PHILIPS Service

21CX252A-01-06-07

Op enkele uitzonderingen na, is deze ontvanger gelijk aan de 21TX251A-00, maar in een console uitvoering.

SERVICE INFORMATION										
---------------------	--	--	--	--	--	--	--	--	--	--

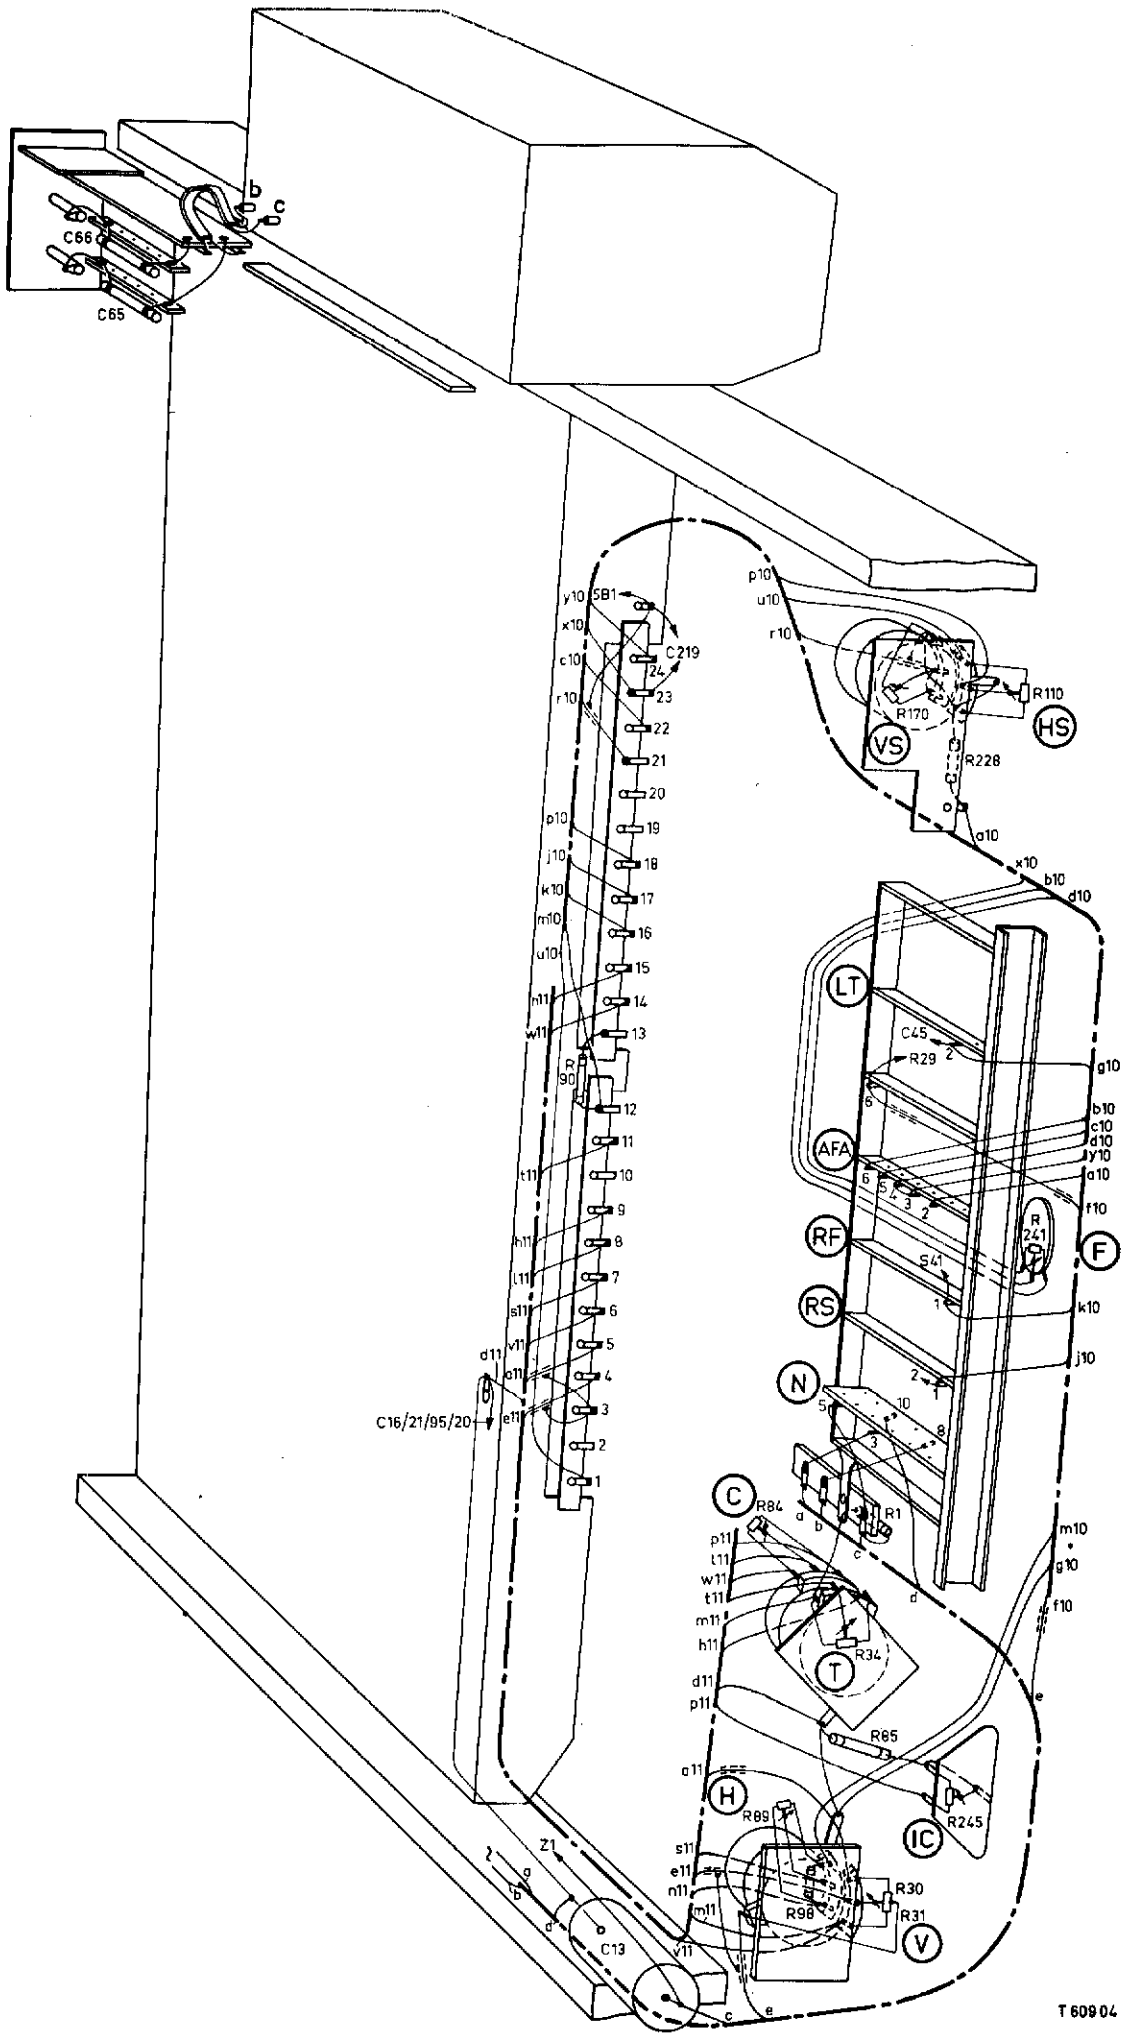
Elektrisch

Vervallen:

R30-R31	0.6+0.4 kΩ	916/GE600K+400K
R34	300 Ω	916/GE300E
R84	50 kΩ	916/GE50K
R110	20 kΩ	E 098 ZZ/12
R170	1 MΩ	916/GE1M
R89	2 MΩ	916/GE2M

Toegevoegd:

R30-R31-R89	0.6+0.4+2 MΩ	E 099 BG/AE24+1B
R34-R84	300 Ω + 50 kΩ	E 099 BG/AE31+06
R110-R170	20 kΩ + 1 MΩ	E 099 ZZ/01

Mechanisch

Masker	was A3 793 85	wordt A3 794 06
Glasplaat	" A3 667 41	" A3 531 65
Drukknopunit	" A3 792 01	" A3 298 10

Knoppen

V.S. + H.S.	A3 783 72	Volume	A3 783 70
Toon + contrast	A3 783 72	Helderheid	A3 783 91
Kanalenkieszerknop	A3 783 90

De wijzigingen zijn toegevoegd.

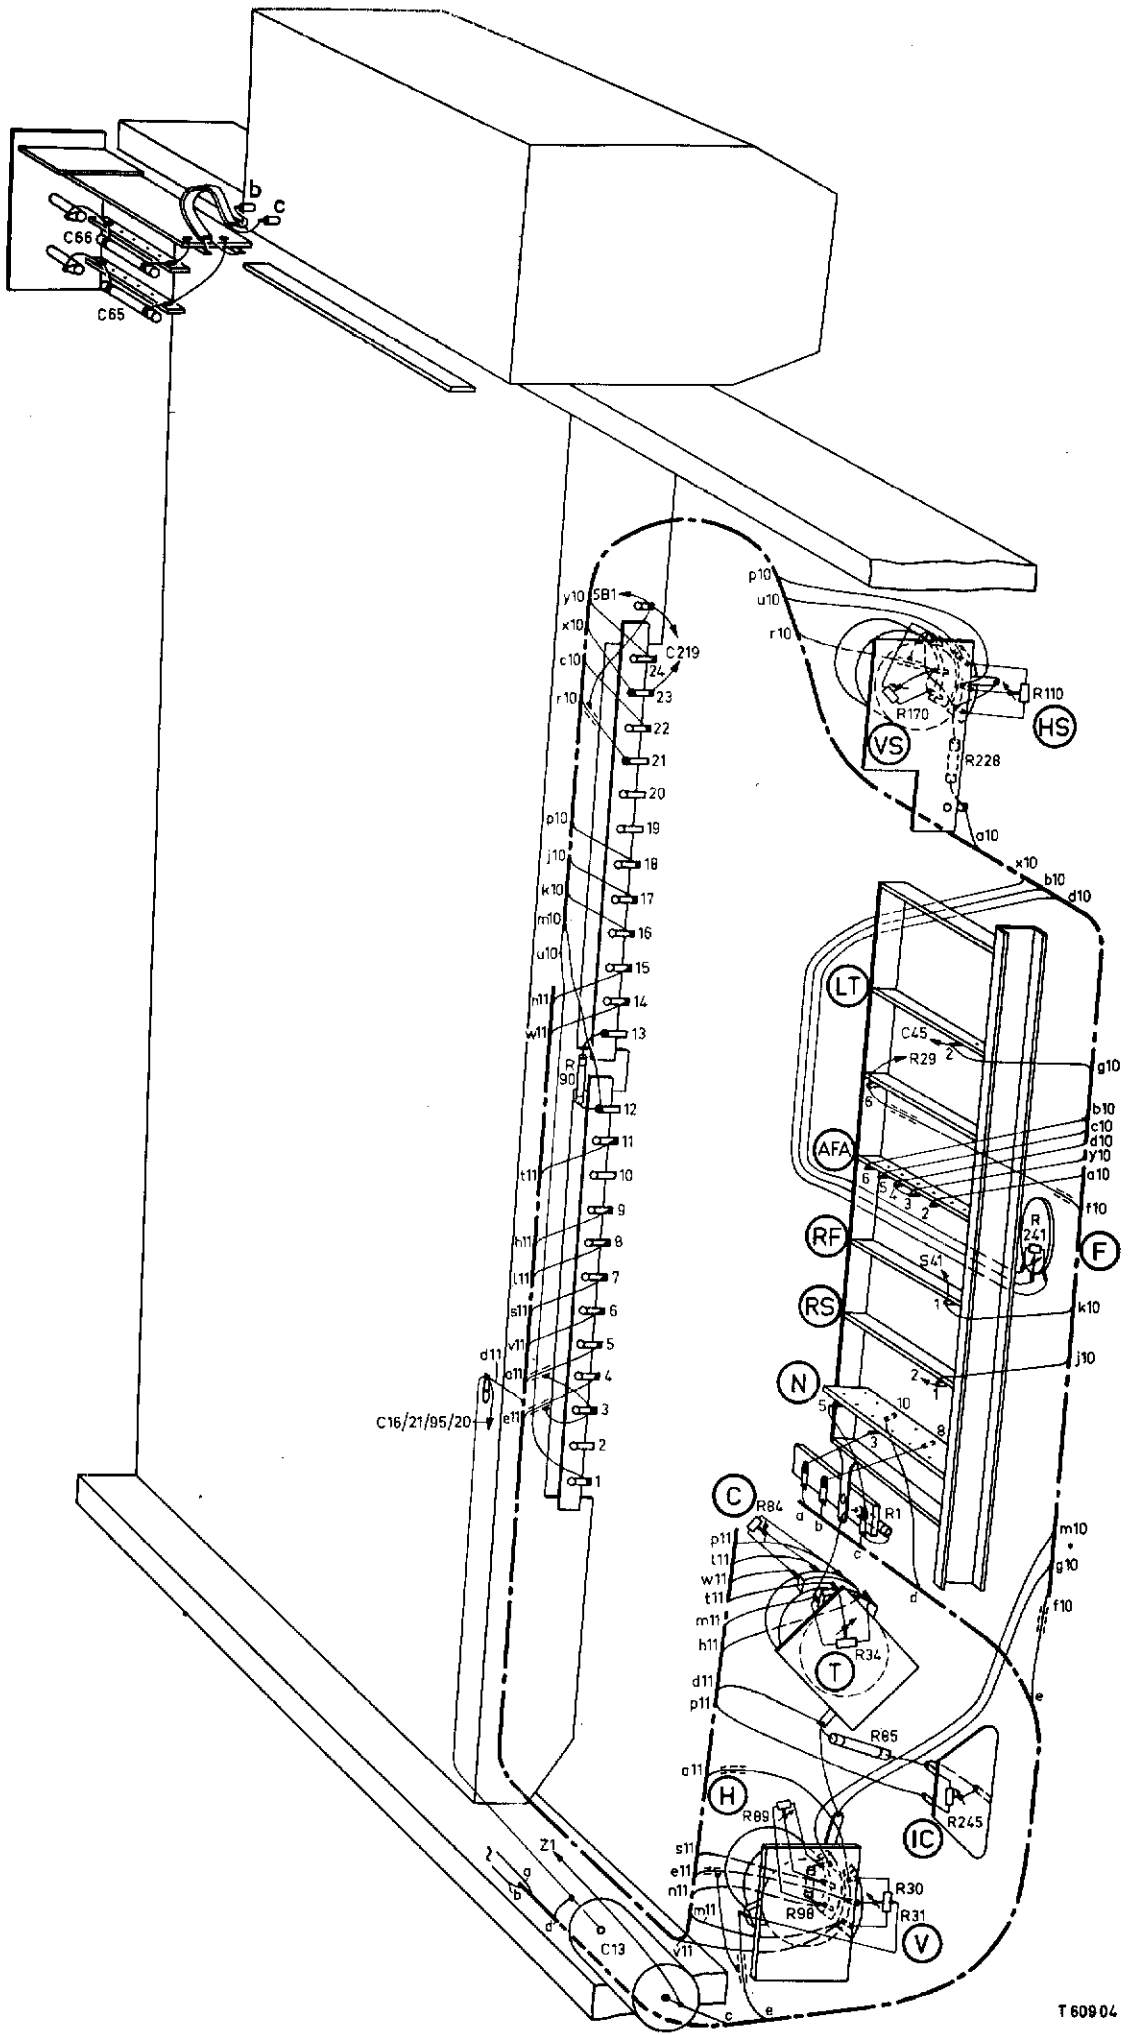
Elektrisch

Vervallen:

R30-R31	0.6+0.4 MΩ	916/GE600K+400K
R34	300 Ω	916/GE300E
R84	50 kΩ	916/GE50K
R110	20 kΩ	E 098 ZZ/12
R170	1 MΩ	916/GE1M
R89	2 MΩ	916/GE2M

Toegevoegd:

R30-R31-R89	0.6+0.4+2 MΩ	E 099 BG/AE24+1B
R34-R84	300 Ω + 50 kΩ	E 099 BG/AE31+06
R110-R170	20 kΩ + 1 MΩ	E 099 ZZ/01

Mechanisch

Masker	was A3 793 85	wordt A3 794 06
Glasplaat	" A3 667 41	" A3 531 65
Drukknopunit	" A3 792 01	" A3 298 10

Knoppen

V.S. + H.S.	A3 783 72	Volume	A3 783 70
Toon + contrast	A3 783 72	Helderheid	A3 783 91
Kanalenkieszerknop	A3 783 90

De wijzigingen zijn toegevoegd.
